(仮称) 横須賀火力発電所新 1・2 号機建設計画  
環境影響評価方法書・条例環境影響評価方法書に係る  
補足説明資料

平成 28 年 12 月 19 日

株式会社 J E R A

図 0-1-1 ガス導管の状況及び東京電力フュエル&パワー(株)の発電所一覧

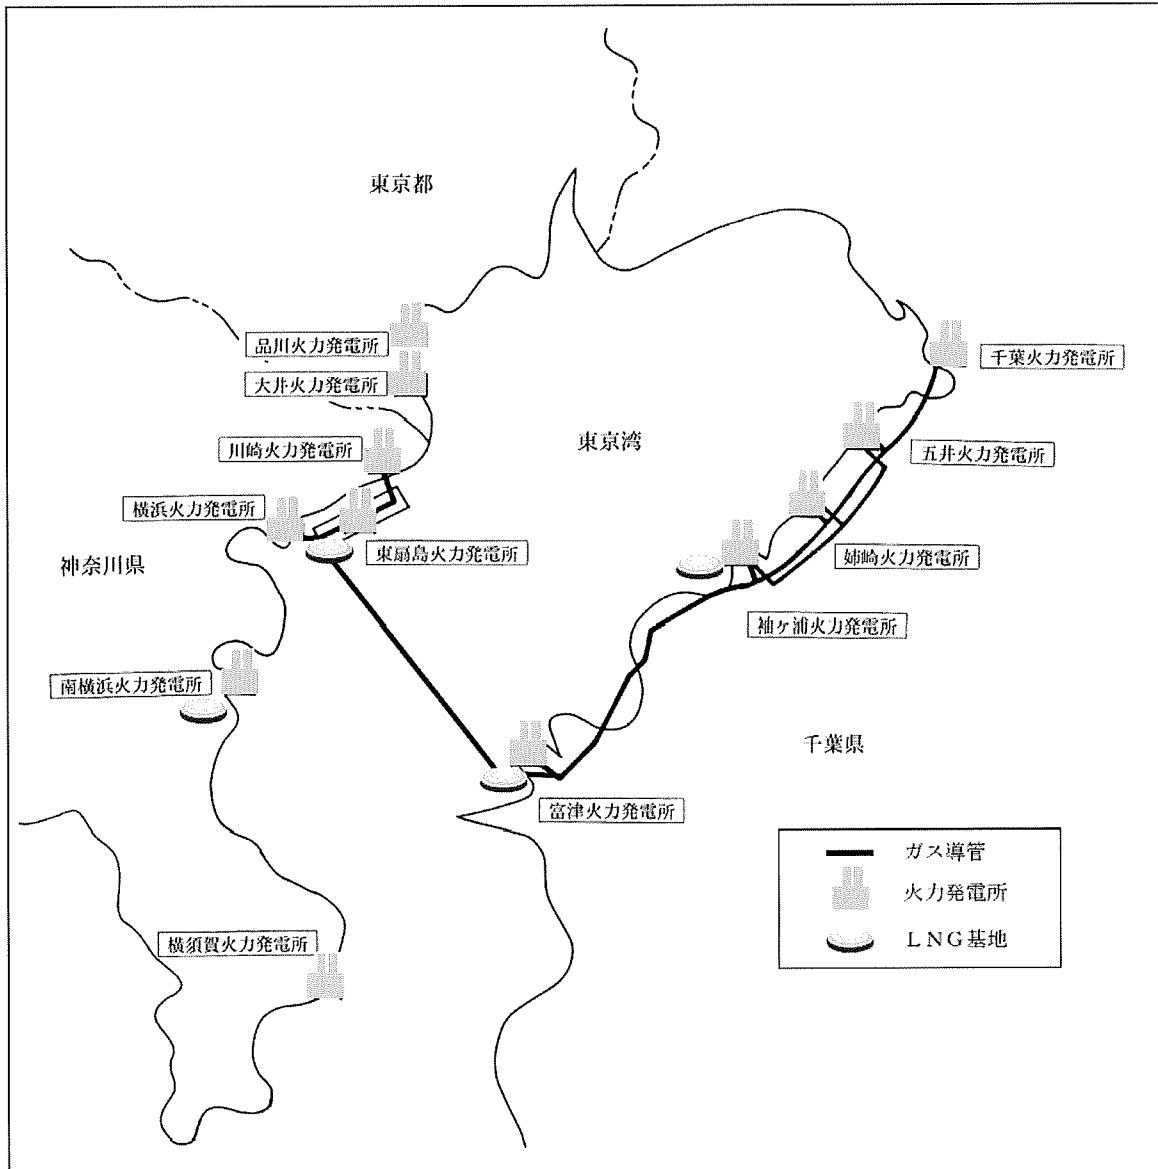
横須賀火力発電所で発電燃料として石炭を選択した理由を、経済性や環境への影響等についてLNGと比較し、事業者の「調達リスクを考慮した電力の安定供給の確保」などの社会的な役割や環境負荷低減に対する考え方を踏まえ、具体的に説明してほしい。

なお、本地点の燃料にLNGを採用するためには、

- ① LNG基地の整備および受入バースの整備
- ② ガス導管敷設

のどちらかが必要となりますが、表0-1-1のとおり、いずれの場合でも、大規模な土地改変が必要となることから、本地点の燃料には石炭を採用することとしました。

図 0-2-1 需要の変化に対応した電源の組み合わせ

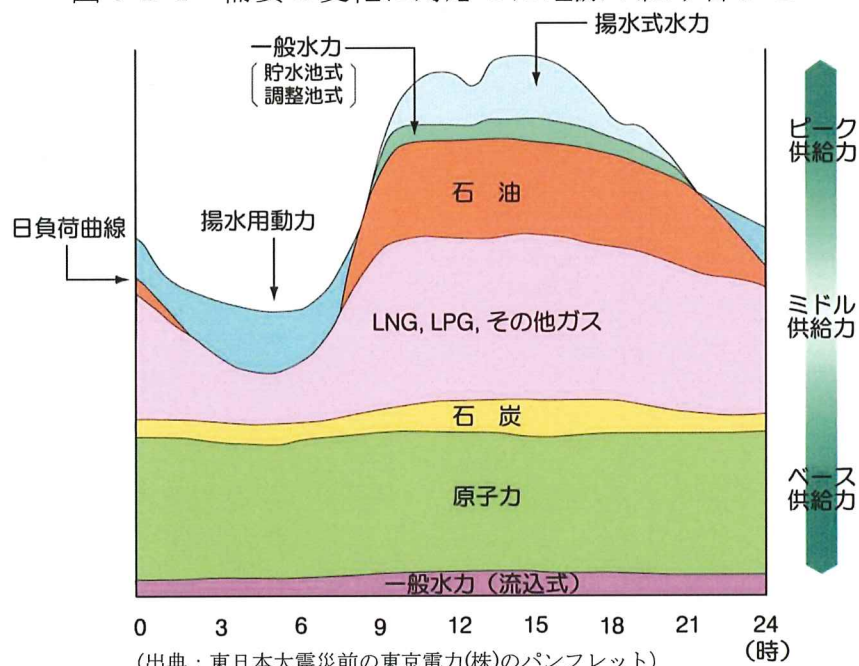
「表 7.2-1 横須賀火力発電所の設備利用状況」について、平成 12 年からの状況が表記されているが、1,2 号機は当初石炭で、後に COM や重油への変更がなされているなどの燃料の変更があることから、これらの変更の時期や発電所のライフサイクルであるベース、ミドル、ピークの各運用の時期を記載し、昭和 35 年稼働開始からの全基の利用状況を示してほしい。また、P.3 において、「運用変化に合わせて利用率が低下」とあることから、それぞれの運用ステージでの利用率も示してほしい。

また、横須賀火力発電所の利用状況は、一般的な火力発電設備のライフサイクルと同様に、設備導入当初のベース運用からミドル、ピークへの運用\*変化に合わせて利用率が低下するとともに、図 0-2-2 のとおり、長期計画停止、運転再開を行っております。

図 0-3-1 一般排水の処理フロー

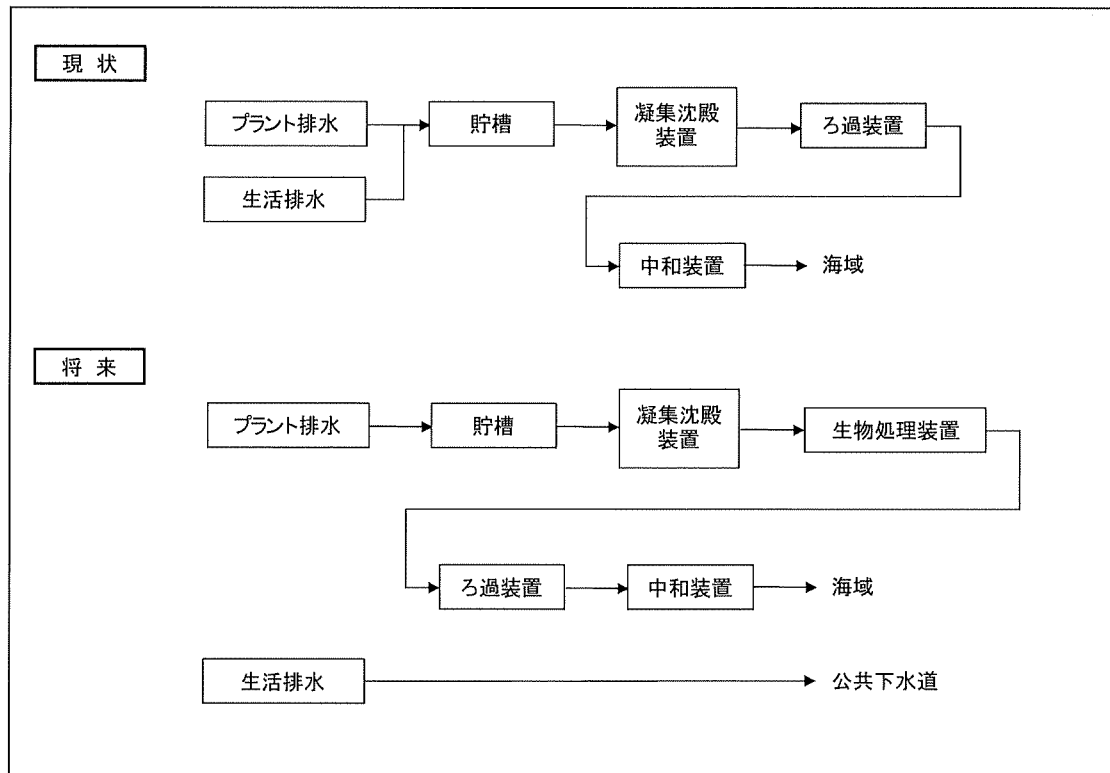
リプレースにより大気汚染物質の排出濃度及び排出量、並びに一般排水の濃度及び負荷量を低減させるとしているが、低減の程度とその理由について、出力、燃料の種類、処理方法等を踏まえて、説明してほしい。

一般排水の排水量については、発電出力の減少により低減します。負荷量については、新たに設置する排水処理設備で適切な処理を行うことで低減します。生活排水については新たに公共下水道へ接続することにより海域への排水量及び負荷量の低減を検討しております。現状と将来の処理フローは図 0-3-1 のとおりです。

燃料による影響としては、脱硫装置の設置により脱硫排水が加わることから浮遊物質量などが増加しますが、凝集沈殿処理の能力増強によりプラント排水の負荷量を低減します。また、窒素については排水処理設備に生物処理装置を導入することにより現状より低減する計画です。
